電源開発株式会社
大間原子力発電所

意見聴取会指摘事項について
(津波関係)

平成17年2月
原子力発電安全審査課

図-9.1 想定津波の水位と設備の設置高との関係

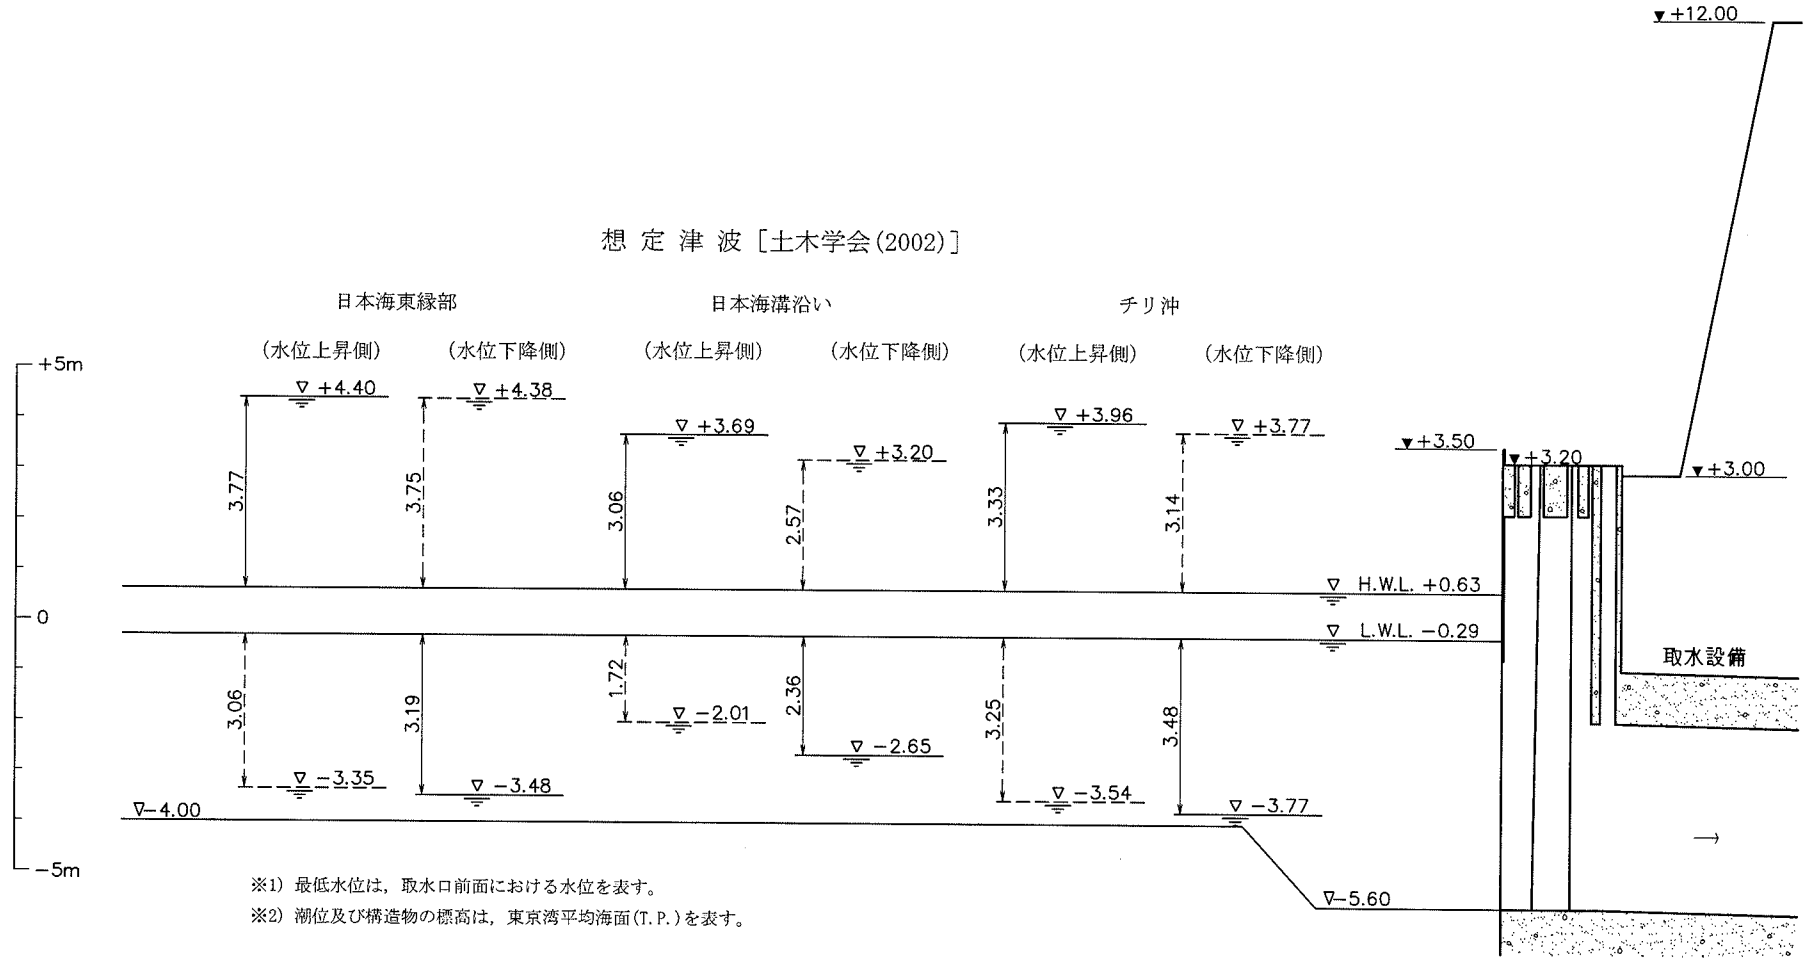
- 1) 想定津波の詳細パラメータスタディ結果を比較して示すこと。
- 2) 数値シミュレーション実施時の潮位を記載すること。

土木学会(2002)⁽¹⁾を参考に、日本海東縁部、日本海溝沿い及びチリ沖の各海域を対象として、今後発生することが想定される地震に伴う津波について行った数値シミュレーションの結果、各海域で最大水位上昇量と最大水位下降量を与えるケース(3海域×2ケース=6ケース)の計算津波水位を比較して、表-9.1及び図-9.1に示す。また、これら6ケースの断層モデルと初期変位分布、最大水位上昇量及び下降量の分布、水位時間波形を、図-9.1(1)～図-9.1(6)に示す。
